## 三菱自動車工業(株)に対する立入検査(特別監査)の結果

国土交通省自動車局

平成 25 年 4 月 23 日

#### 4-4. ノックスフロンシールの方がフッ素シールよりも抜けにくいとする説明

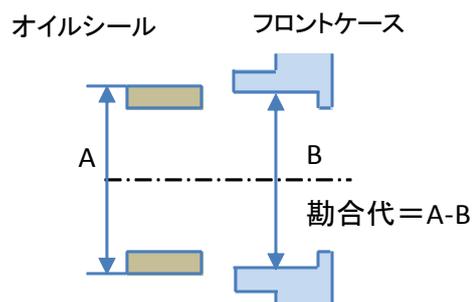
- 平成 22 年(2010 年)11 月 11 日の第 1 回リコール届出時に三菱自工から当省に提出された資料に、ノックスフロン製のオイルシール(以下「ノックスフロンシール」という)の方が、フッ素製のオイルシール(以下「フッ素シール」という)よりも、フロントケースから抜け出しにくいことを示すグラフが掲載されている。

- ・ この試験は、市場から回収された複数のオイルシールとフロントケースを用いて、常温、120℃及び 150℃の測定条件下で、異なる勘合代におけるオイルシールの保持力をそれぞれ測定したものである。なお、勘合代を計算するためには、オイルシールやフロントケースの各部寸法を測定する必要がある。
  - ・ 三菱自工内では、当該報告書のデータを使用して、ノックスフロンシールとフッ素シールについて、勘合代と保持力の関係を材料間で比較したグラフを作成の上、平成 18 年(2006 年)7 月 19 日開催の品質対策会議に報告を行った。しかしながら、当該グラフを作成するに当たり、部品メーカーが行った試験では、ノックスフロンシールが装着されたフロントケースの穴の内径寸法が実測されていなかったため、勘合代を求める際にフッ素シールが装着されたフロントケース穴の内径寸法の平均値を用いた。なお、グラフにはその旨が明記されていなかった。

- ・ また、平成 18 年(2006 年)1 月 24 日付報告書には、常温及び 120℃の測定条件下での保持力を測定したデータもあったが、三菱自工は 150℃の測定条件下のデータのみを使用してグラフを作成した。これについて、三菱自工は、常温の測定条件下のデータはサンプル数が少なかったこと、120℃の測定条件下のデータは勘合代が大きい場合は保持力が大きくなるという一般的な知見と整合しないことから、150℃の測定条件のデータのみを採用したとする。

- ノックスフロンシールとフッ素シールについて、それぞれの勘合代と保持力の関係を比較する場合には、勘合代を求めるために必要なフロントケース穴の内径寸法は重要な数値である。ノックスフロンシールがフッ素シールよりも抜けにくいことを示す分析報告において、ノックスフロンシールに係る当該寸法を測定せず、フッ素シールに係る当該寸法の平均値を用いたことは、技術的に不適切であった。
- オイルシールの変形など材料以外の他の要因が影響していることは、常温、120℃及び 150℃の条件下のデータのいずれにも当てはまると考えられ、一般的な知見と整合する 150℃の条件下のデータのみを使用したことは不適切であった。
